2021년도 ○○본부 종합감사결과 현지조치 통보서

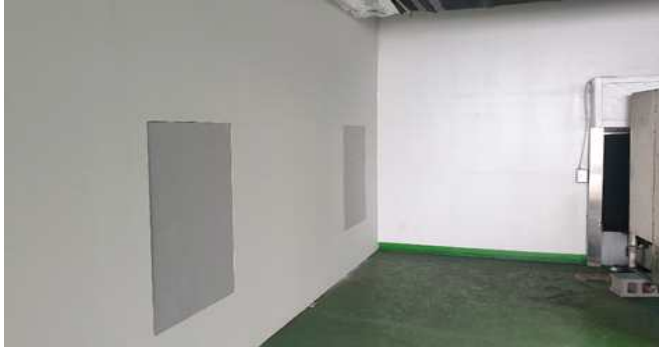
연번	내 용	비 고
1	□ 주차장 무인요금 정산기 안내에 관한 사항 ○○공항 터미널 내 주차장 무인요금 정산기에 게시되어 있는 주차료 안내에 ‘주차권 분실시 공항시설관리규칙에 의거하여 입장일 개장시간 (05:30)부터 퇴장시까지 징수합니다’라고 되어있음. - 그런데, 공항시설관리규칙은 공항시설법 시행규칙 제정(‘17.3월)으로 폐지된 규정임. 조치할 사항 : ‘공사 주차장운영관리예규’ 등 현재 운영되고 있는 규정으로 수정하여 게시하시기 바랍니다.	고객
2	□ 미지급금, 미지급비용 조정에 관한 사항 - 매년 연도말 결산시 자산관련 지급과 관련된 사항은 미지급금으로, 비용지급과 관련된 사항은 미지급비용으로 구분 회계처리 하기 위해 조정계정을 사용하고 익년도 월차 결산시 역분개 하여야 하지만 역분개 되지 않아 미지급금-조정 계정이 부의금액(-)으로 존재함. 조치할 사항 : 미지급금-조정을 증액시키고 미지급비용-조정을 감액시키는 회계처리 조치를 하시기 바랍니다.	회계
3	□ 물품 관련 라벨지 부착에 관한 사항 - 공사는 보유한 물품의 효율적 관리·사용을 위해 물품에 자산번호가 명시된 라벨을 부착하고 있으나 소방대 일부 물품(공기호흡기 등) 중 훈련 시 라벨지 손상 등의 사유로 라벨지가 부착되지 않은 물품이 존재함. 조치할 사항 : ○○본부에서는 라벨지가 부착되지 않은 물품에 대해서 자산번호가 명시된 라벨지를 부착하여 주시기 바랍니다.	재산
4	□ 부외자산 등재·관리에 관한 사항 「물품관리지침」 제15조(부외자산 관리) 제1항 제1호에는 취득(추정)가액 30만원이상 100만원 미만의 자산성 물품이 구입과 동시에 비용 처리된 경우에는 부외자산으로 관리하도록 하고 있음. - 그런데, ○○공항에서는 【표】와 같이 비용으로 구매한 자산성물품을 부외자산으로 등재하여 관리하지 않고 있음.	임대
